COMUNE DI BRESCIA

**PIANO ATTUATIVO IN VARIANTE
AL PIANO DI GOVERNO DEL TERRITORIO
RELATIVO ALLE AREE SITE IN VIA CANOVETTI DI
PROPRIETÀ ORI MARTIN S.P.A.**

Relazione Propedeutica

all'Espressione del Provvedimento di Verifica

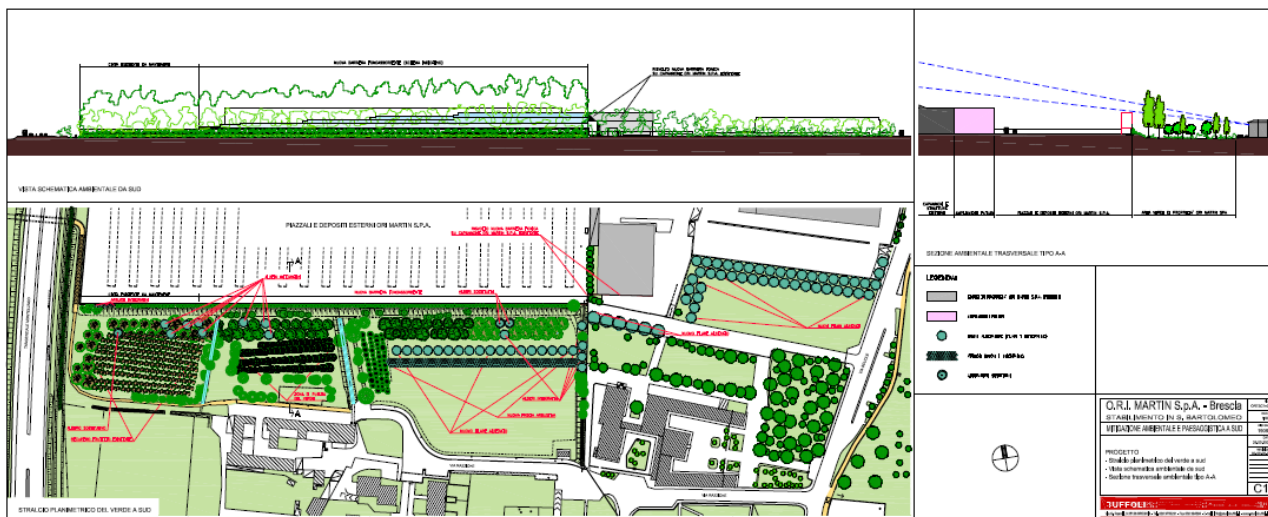
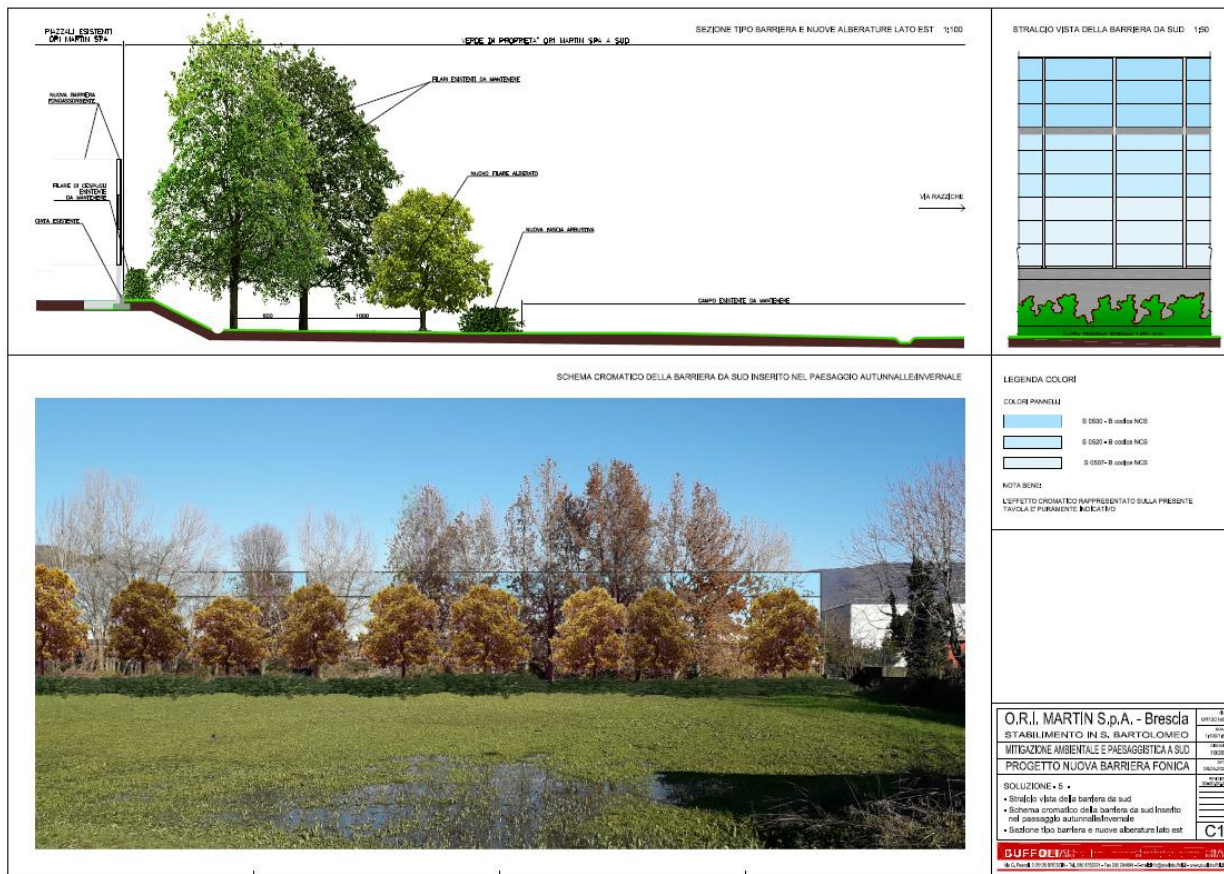
Il Rapporto Preliminare riporta la descrizione relativa agli interventi di mitigazione ambientale e paesistica sull'area sud del complesso produttivo esistente in Via Canovetti di proprietà Ori Martin SPA, risultato del tavolo tecnico appositamente costituito, che nella sostanza si possono riassumere nella realizzazione di una barriera fonoassorbente e con interventi di riassetto del verde. Considerato che nella descrizione delle opere di mitigazione da realizzare in lato sud è contemplata la barriera fonoassorbente, che non è però prevista nell'Allegato al RP relativo all'impatto acustico, si chiede venga chiarito se tale barriera è prevista o meno, oppure se è prevista solo parzialmente. (vedi considerazione 2 nel paragrafo che segue)

Considerazione 2. La barriera viene descritta a pagina 27 del Rapporto Preliminare, ma per una rappresentazione più completa di seguito si riportano alcune tavole di dettaglio.
